COMMISSION ROYALE DES MONUMENTS ET DES SITES
KONINKLIJKE COMMISSIE VOOR MONUMENTEN EN LANDSCHAPPEN

Objet : BRUXELLES. Rond-point Robert Schuman, 1-14 / rue de la Loi, 105-248 / avenue d'Auderghem, 1-18 / rue Breydel, 48-54 / avenue de la Joyeuse Entrée, 21A-29 / avenue de Cortenberg, 1-80.

Demande de permis d'urbanisme portant sur le réaménagement de la rue de la Loi entre le parc du Cinquantenaire et le rond-point R. Schuman et l'installation d'un auvent sur le rond-point.

Avis de la CRMS

Illustration extraite du dossier

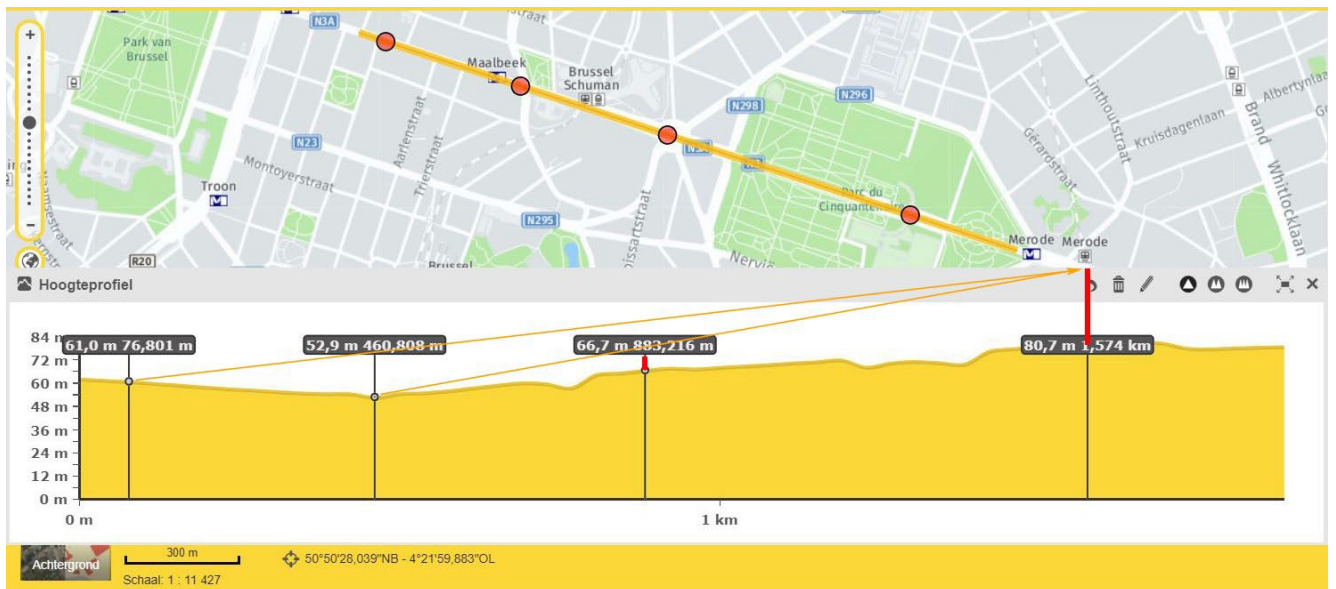
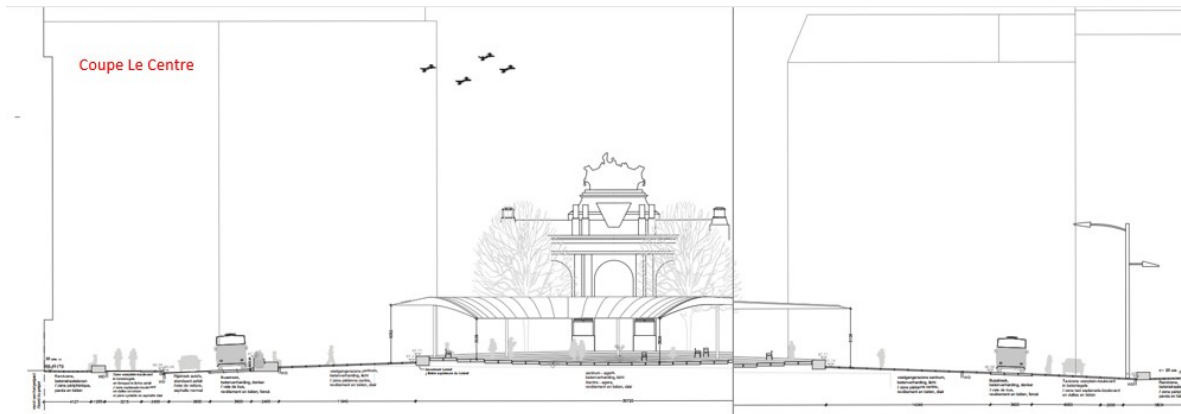
Dans le cadre du présent projet, en ce qui concerne les vues sur les Arcades du parc du Cinquantaire, le RIE aborde l'impact de l'auvent à la page 55 de cette manière :

Le projet d'auvent qui se veut un écho à la « centralité » des lieux consiste en un objet architectural très marqué dans le paysage urbain. Pour la CRMS, le réaménagement du rond-point invite en effet à un geste architectural et elle y est tout à fait favorable. Mais celui proposé ignore les arcades en arrière-plan et devrait être profondément revu au bénéfice d'une scénographie garantissant conjointement sa mise en valeur et celle des grandes perspectives urbaines.

Illustrations extraites du dossier

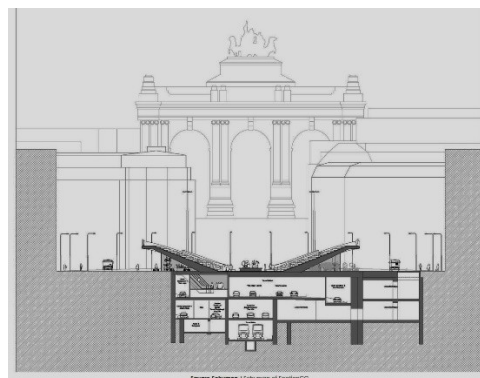
La CRMS estime que l'emprise de l'avent risque de constituer un obstacle sur la vue des Arcades depuis différents points de la rue de la Loi. Légèrement surélevé en son centre, il ne sera par ailleurs pas naturel de devoir « monter » pour le rejoindre. Malheureusement, le dossier ne comprend aucun document visuel explicite pour apprécier son encombrement. Elle regrette l'absence de documents 2D et 3D dressés en divers points de la rue de la Loi (y compris depuis la Petite Ceinture), du Parc et au-delà pour évaluer au plus juste l'impact de l'avent en différents lieux de la ville, en particulier depuis le Cinquantenaire. **En l'absence de ce type d'outils d'évaluation dans le paysage urbain, la CRMS émet un avis défavorable sur l'installation de l'avent au centre du rond-point Schuman.**

Illustration extraite du dossier

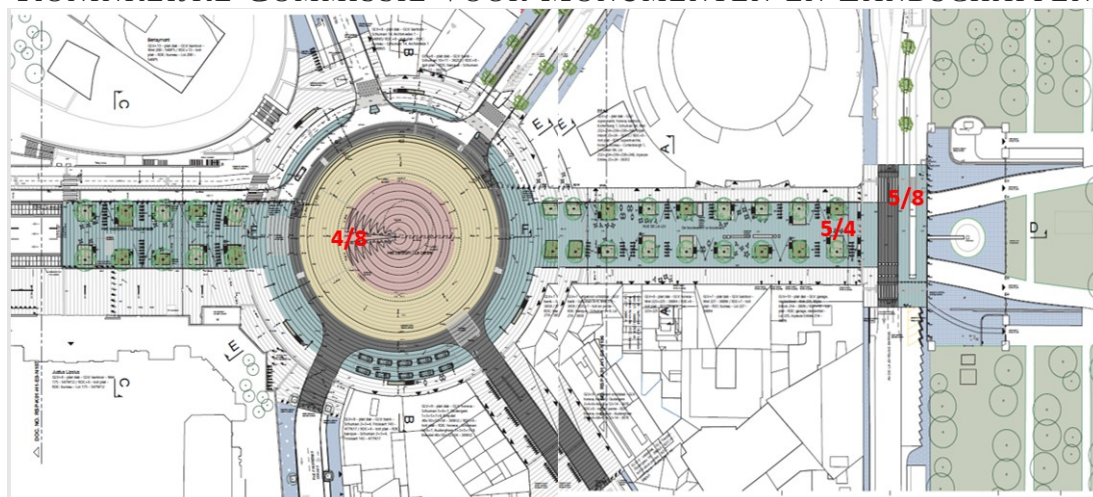
Selon le RIE (pp. 58-59) : « Le projet contribue au rétablissement de la valeur historique et structurelle de la rue de la Loi. La place Schuman est un des carrefours importants sur cet axe (voir chapitre 1). La double rangée d'arbres soulignera l'axe historique et la perspective tandis que l'auvent sera un nouvel élément. En même temps, la perspective vers l'Arc de Triomphe est conservée (voir chapitre 3.1.4 – Perspectives) sans qu'il y ait un impact direct sur les biens classés en périphérie du projet. La petite rue de la Loi et la traversée de l'avenue de la Joyeuse Entrée sont traitées de la même manière que l'aire piétonne de Schuman afin d'améliorer la connexion piétonne entre le parc et l'environnement Schuman. L'accès du parc du Cinquantenaire ne fait pas l'objet du présent projet. Le déblaiement et l'ouverture de l'espace public bénéficieront aux immeubles remarquables de l'Inventaire du patrimoine architectural de la Région de Bruxelles-Capitale. »

Historiquement, la rue de la Loi n'a jamais comporté d'arbres, ceux existants ont été plantés récemment. Seul le rond-point bénéficia d'une garniture verte dès l'origine. Dans les années '90, des plantations sur dalle furent installées dans la « petite rue de la Loi » (alias « Boulevard »). Quant aux alignements dans le parc, ils étaient éloignés de +/- 30 m.

La CRMS souscrit au principe de planter de nouveaux arbres mais elle ne comprend pas l'asymétrie projetée des alignements dans le second tronçon de la rue de la Loi (partie 30 m). **Elle demande de privilégier des alignements symétriques pour contribuer à recréer un lien avec le parc du Cinquantenaire.** L'articulation de la rue de la Loi au croisement de l'avenue de la Joyeuse Entrée doit impérativement bénéficier d'un traitement paysager cohérent eu égard à la proximité du site classé.

Illustration extraite du dossier

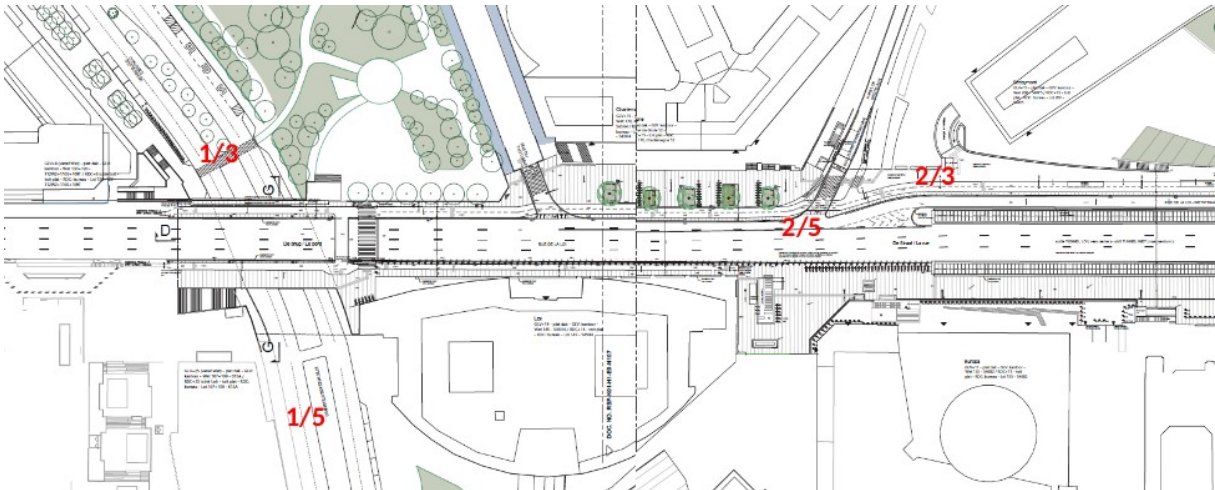
Enfin, en ce qui concerne le remaniement du pont à hauteur du parc de Maelbeek, il serait légèrement élargi vers le parc (1,4m) mais considérablement raccourci vers le sud (14m), s'alignant sur l'escalier réalisé dans le cadre du projet *The One*. Cette réduction était une demande explicite du Schéma directeur du Quartier européen de 2008 (SDQE, p. 26) en vue d'améliorer l'aspect et le confort de la chaussée d'Etterbeek « boulevardisée ». **La CRMS n'émet pas d'objection à cette intervention car elle n'aura pas d'impact sur le patrimoine environnant.**
